震源を特定せず策定する地震動に関する検討チームの議論に対する意見

脱原発弁護団全国連絡会¹

図表1 検討チーム第7回会合資料2・37頁の図の一部を修正

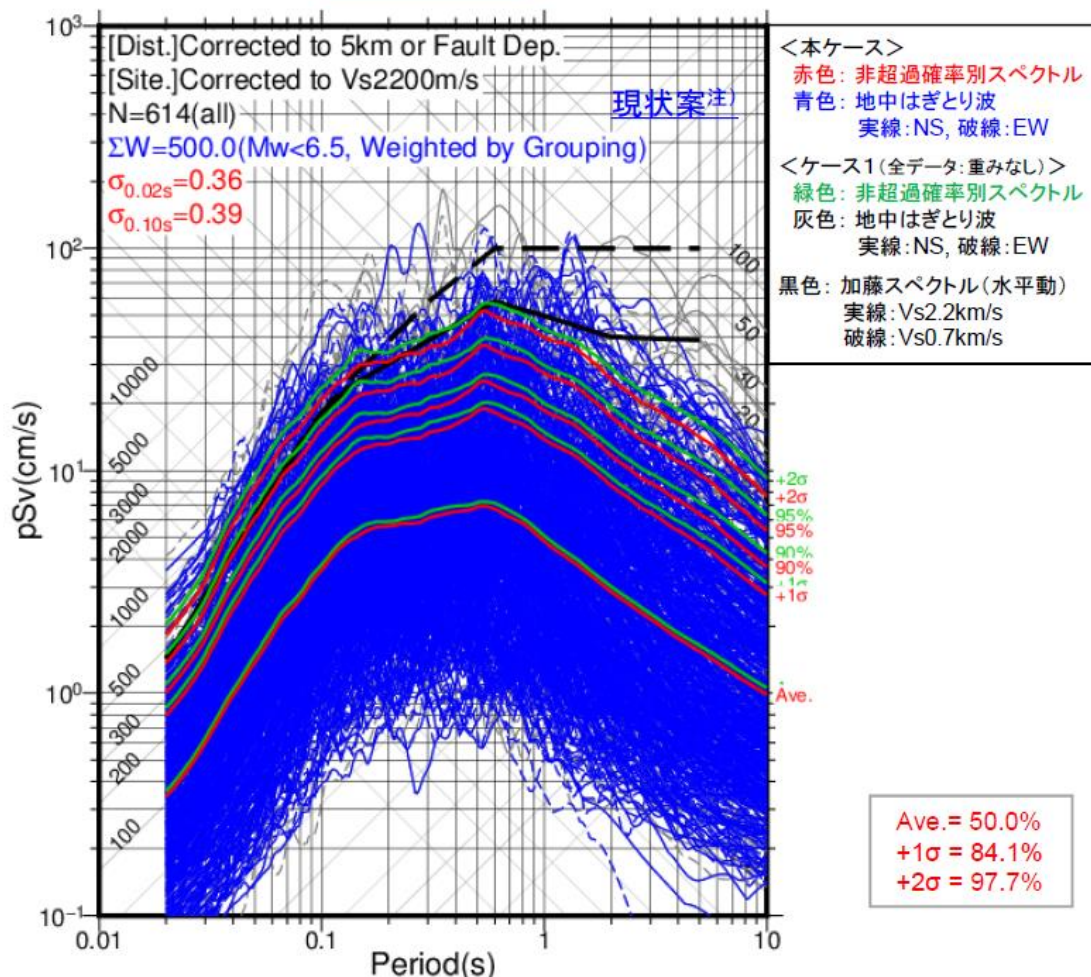
第 7 回会合の「対象記録の検討結果及び標準応答スペクトル（案）」（資料 2）によれば、検討チームの考える標準応答スペクトルは、統計的手法により、非超過確率が 97.7%、つまり、標準偏差+2 σ の応答スペクトルに近似したものとされている（図表 1）。これでは、標準応答スペクトル（案）の値を超える、現実

発生した地震動記録も、国内においてどこでも発生すると考えられる地震であるにもかかわらず、考慮対象外とされてしまう。

図表1は、検討チームで示された標準応答スペクトル（案）のうち、水平動について示したものであるが、標準応答スペクトル（案）である黒色実線が、ケースごとの非超過確率97.7%の応答スペクトルである赤色実線、青色実線及び緑色実線等と近似する位置に引かれていることが分かる。

原子力規制委員会（以下「規制委員会」という。）及び同委員会の「震源を特定せず策定する地震動に関する検討チーム」（以下「検討チーム」という。）は、統計的手法を、原発の安全性に反する用い方で採用するのではなく、少なくとも、提示された標準応答スペクトル（案）の応答スペクトルを超えると判断された多数の地震動記録の1つでも除外することなく、これらの地震動記録を包絡するような応答スペクトルに基づいて「震源を特定せず策定する地震動」を策定すべきである。
